ÉVALUATION ENVIRONNEMENTALE DE L'UTILISATION DE TUYAUX EN POLYÉTHYLÈNE POUR FRANCHIR DES COURS D'EAU

Maryse Dubé, agronome et Sylvie Delisle, technicienne de la faune

L'évaluation réalisée en 1997 avait comme but de vérifier si l'utilisation de la structure proposée par FERIC permettait de rencontrer les objectifs de protection fixés par le RNI pour les ponts amovibles.

Figure 1. Coupe transversale de la structure utilisée au 1^{er} essai

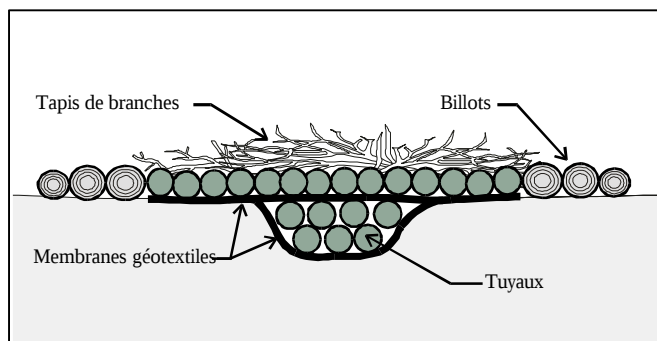
Bien que l'abatteuse et le porteur n'aient fait qu'un aller-retour sur la structure, la perturbation des berges et du sentier à proximité du cours d'eau est importante. D'après nos observations, les billots n'ont pas protégé adéquatement les berges du cours d'eau et le sentier à proximité. En effet, lorsque le porteur a tenté de monter sur la structure, les billots se sont déplacés vers les tuyaux. Cette situation a créé une pression importante sur la structure et les abords du cours d'eau au point d'arracher des sections de mousse recouvrant les berges. De profondes ornières se sont alors formées et on a dû ajouter des billots dans le sentier afin d'améliorer la capacité portante du sol et de rehausser la surface de roulement au niveau de la structure amovible. Après un premier passage du porteur, la situation ne s'est pas améliorée et on a mis fin à l'essai. Mentionnons que lors du passage de la

machinerie sur la structure, on pouvait observer le déplacement des tuyaux de polyéthylène qui s'étaient latéralement en créant une pression induite sur les berges du cours d'eau.

Une fois la structure enlevée, nous avons constaté que des ornières de profondeur supérieure à 50 cm avaient été creusées sur une distance de 5 m de chaque côté du cours d'eau.

Lors du premier essai, l'étalement des tuyaux a occasionné un déplacement de la mousse des berges situées en amont de la structure vers le centre du cours d'eau. Cette situation a causé une obstruction partielle des tuyaux et a contribué à la formation d'un étang. Ce problème ne s'est pas répété lors du second essai. D'autre part, sur les deux sites, après avoir enlevé les structures, l'eau s'est introduite dans les ornières formant ainsi des étangs d'une superficie totale d'environ 15 m². En excluant les étangs, la largeur des cours d'eau au site de traversée était alors quatre fois plus large à la suite du premier essai et six fois plus large après le second essai.

- d'augmenter le diamètre des tuyaux pour favoriser le passage de l'eau et éviter la création d'étang en amont de la structure ;
- d'accroître la largeur de la structure pour éviter que les roues de la machinerie ne débordent sur les rives et dans le cours d'eau ;
- d'éviter que les tuyaux ne se déplacent sous le poids de la machinerie pour ne plus créer de pression induite sur les berges et sur le lit du cours d'eau ;
- de bien stabiliser les approches de la structure avant de faire circuler la machinerie. À ce sujet, les Terramat^{MD} se sont avérés plus efficaces que les billots et on devrait en privilégier l'usage.

Figure 2. Coupe transversale de la structure utilisée au 2^e essai

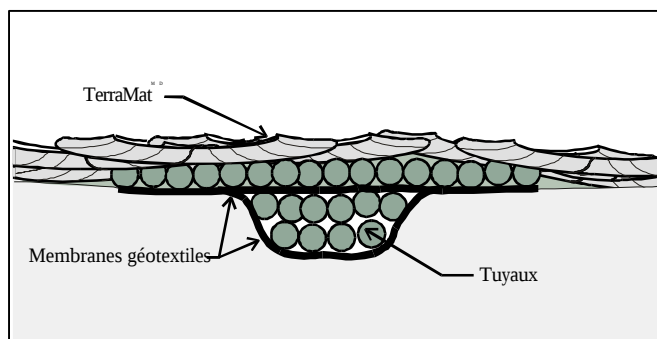
Malgré la présence de sections de Terramat^{MD}, les passages successifs du porteur ont formé des ornières dans le sentier et sur les berges du cours d'eau. Toutefois, ces ornières étaient moins profondes (30 cm) et moins longues (3,5 m) que lors du premier essai. Les Terramat^{MD} ont donc accordé une certaine protection aux berges et au sentier. Ils se sont tout de même enfoncés suffisamment dans le sol pour qu'on puisse voir surgir de l'eau au travers des sections déposées sur les rives. D'autre part, comme au premier essai, le déplacement latéral des tuyaux lors du passage de la machinerie sur la structure a créé une pression sur les berges et a entraîné une perte de matériel à cet endroit.

Signalons que durant cet essai, nous avons constaté que certaines sections de Terramat^{MD} pouvaient se déplacer sous la traction de la machinerie et se retrouver partiellement à l'extérieur du sentier. De plus, il nous a semblé que la largeur de la structure, qui correspond à la longueur des tuyaux, était insuffisante. En effet, le porteur éprouvait certaines difficultés à bien s'aligner sur la structure pour franchir le cours d'eau. Il lui est même arrivé de glisser à côté à une occasion.
